ИЗМЕНЕНИЕ № 2

ОСТ 26.260.472-2000  
УСТРОЙСТВА ДЛЯ  
УСТАНОВКИ ПРИБОРОВ  
ИЗМЕРЕНИЯ И ОТБОРА  
ДАВЛЕНИЯ  
Общие технические требования

Таблица 1

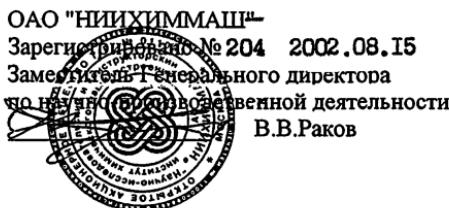
Таблица 1. Дополнить исполнением "4а".

Колонка "наименование". Дополнить строкой :"Клапан С21150-015-01";  
"штуцер ввертной" дополнить сноской "\*\*\*".

Наименование	Исполнение по материалам		
	4а		
	Температура среды, ° С		
	от минус 60 до 300		
Ниппель			Марка стали
Ниппель шаровый			
Гайка			
Гайка накидная			
Штуцер концевой			
Штуцер			
Трубка сифонная			
Тройник			<u>10Х17Н13М2Т ГОСТ 5632-72</u>
равнопроходный			ГрIV ГОСТ 25054-81
Тройник переходный			10Г2 ГОСТ 4543-71
Заглушка			<u>10Х17Н13М2Т ГОСТ 5632-72</u>
Штуцер ввертной **			10Г2 ГОСТ 4543-71
Клапан С21150-015-01			<u>12Х18Н9Т</u>
** Материальное исполнение штуцера ввертного выбирается в зависимости от материального исполнения привариваемой детали и трубопровода.			
Разнородные сварные соединения не допускаются..
